# Station Hôpital

**L'ASB11 pense que si l'accès principal est important du côté du carrefour Aristide Briand, en revanche l'accès secondaire ne répond pas assez à la demande de fréquentation de l'hôpital, notamment pour les nombreux malades qui le fréquentent et pour les visiteurs qui préféreront cet accès plus proche de l'entrée.**

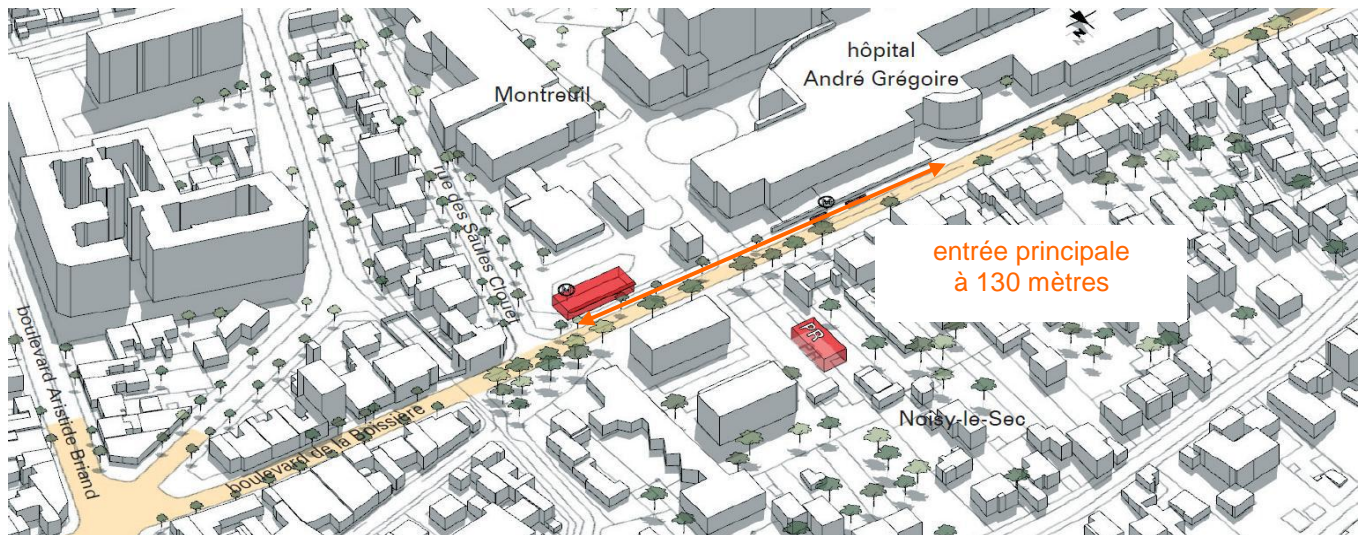
## ● **Modification de l'accès secondaire :**

- au minimum une mécanisation à la descente doit être intégrée à cet accès.

Pour cela, l'ASB11 propose la modification des 2 trémies. Elle reprend une de ses propositions (AS3) pour l'accès au sud du boulevard de la Boissière pour la station Boissière.

L'accès se situe sur le trottoir. Il se présente sous la forme de 2 trémies de 3,60 m situées de part et d'autre de l'entrée principale, une trémie comportant un escalier fixe de 3,60 m, et la seconde un escalier mécanique à la montée ainsi qu'un à la descente comme sur d'autres stations du projet.

Cet élargissement des trémies nécessite un recalibrage complet du boulevard devant l'hôpital.

Le boulevard mesurant 15 mètres de façade à façade, il est possible de le recalibrer comme suit :

- trottoir côté sud (n° pairs, côté hôpital) : largeur de 7 mètres.
- trottoir côté nord (n° impairs, face à l'hôpital) : largeur de 2 mètres.
- chaussée : largeur de 6 mètres.

► Vue en plan des accès de la station Hôpital

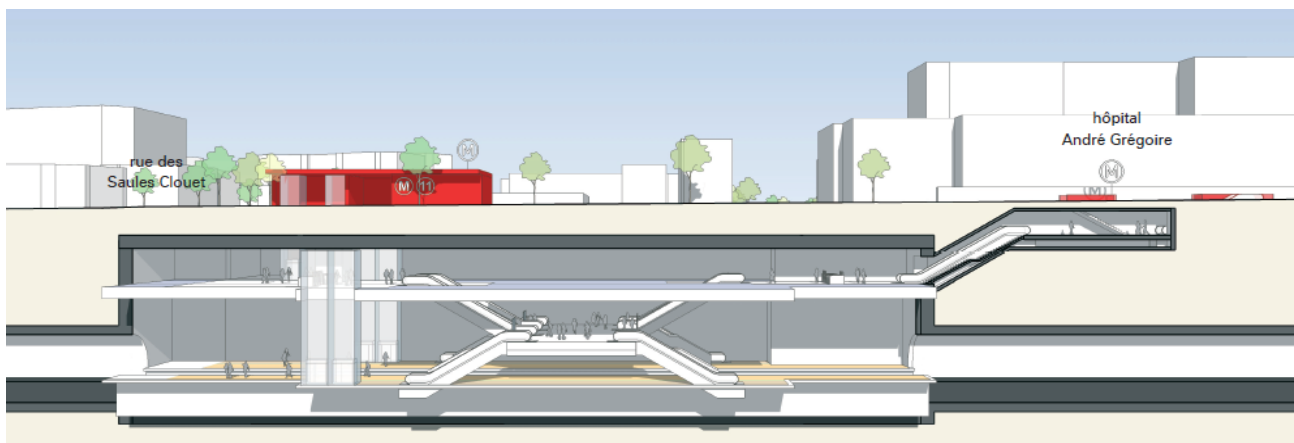
L'accès secondaire sans escalier mécanique à la descente et sans ascenseur, et avec un escalier fixe réduit est l'accès qui dessert directement l'hôpital.

L'ASB11 demande aux maîtres d'ouvrage de réétudier la problématique de ces accès afin de faciliter l'accès à l'hôpital principalement aux malades et aussi aux personnels et aux visiteurs.

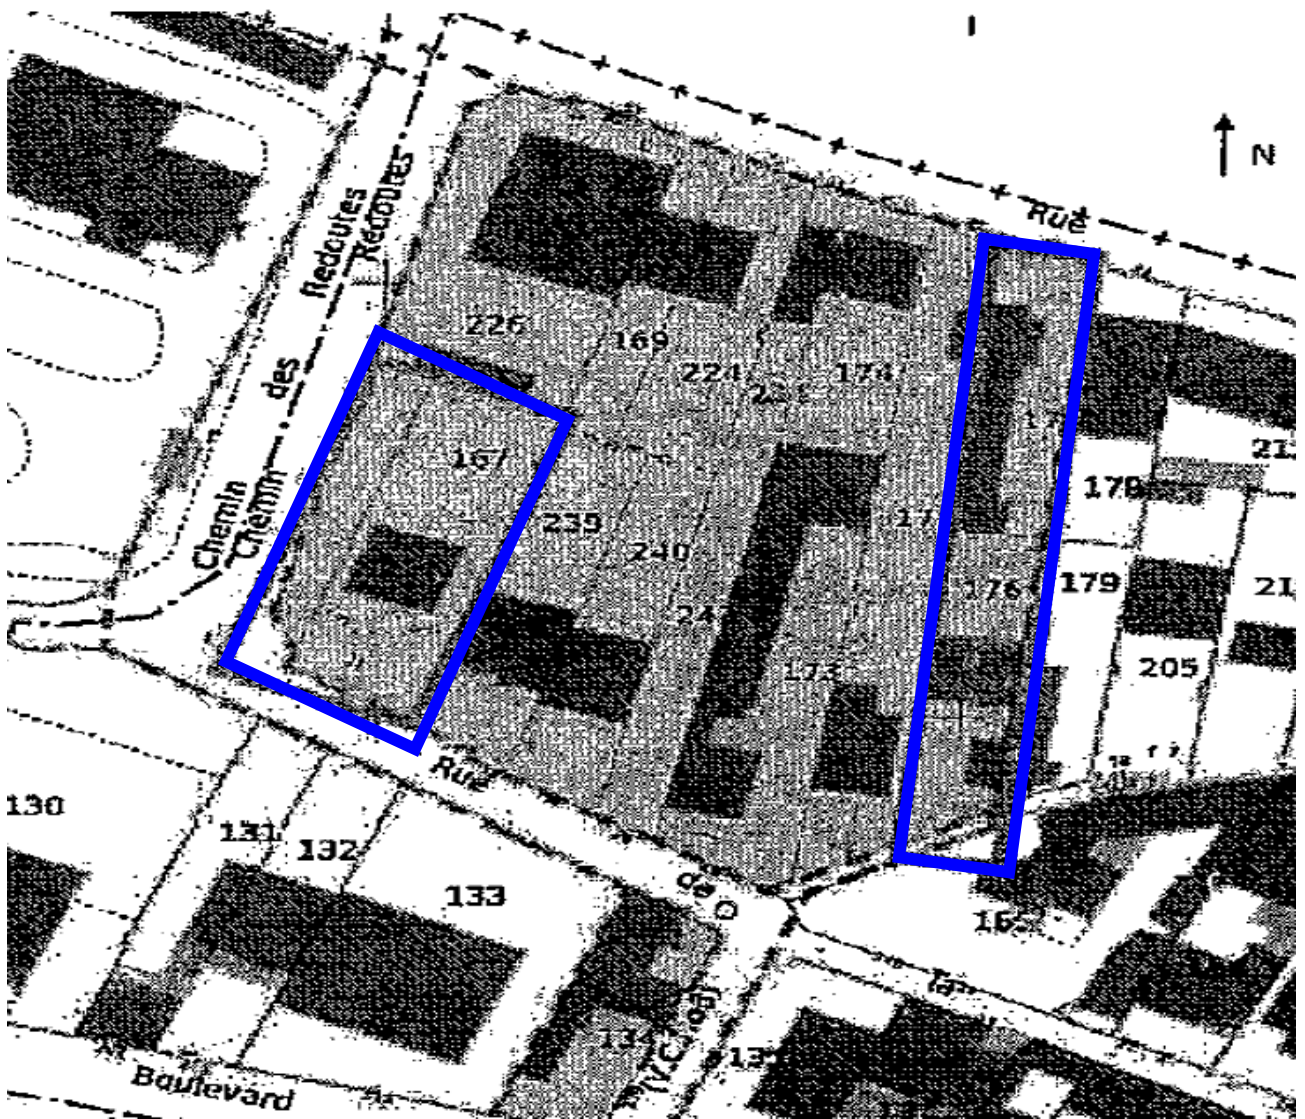
Au cours de l'enquête publique, les maîtres d'ouvrage se sont aperçus, après 3 ans d'études qu'il était possible de réduire les emprises pour la solution B (variante soumise à l'enquête publique) et ainsi éviter les acquisitions foncières de 3 parcelles. Cette proposition a été soumise à la Commission d'enquête mais n'a pas été retenue.

Est-ce que cela veut dire que si l'ASB11 n'était pas intervenue dans ce dossier, alors 3 familles auraient été expropriées sans aucune véritable raison ? C'est un peu difficile à comprendre et à accepter.

« Réduction des emprises travaux proposées au dossier d'enquête » « ... il est confirmé qu'il est possible de réduire de 14 à 11 parcelles... » « A minima, les parcelles E167, E176 et E177 ... ne seraient plus concernées par les acquisitions foncières. Cette proposition n'impacterait ni le planning ni le budget du projet. »
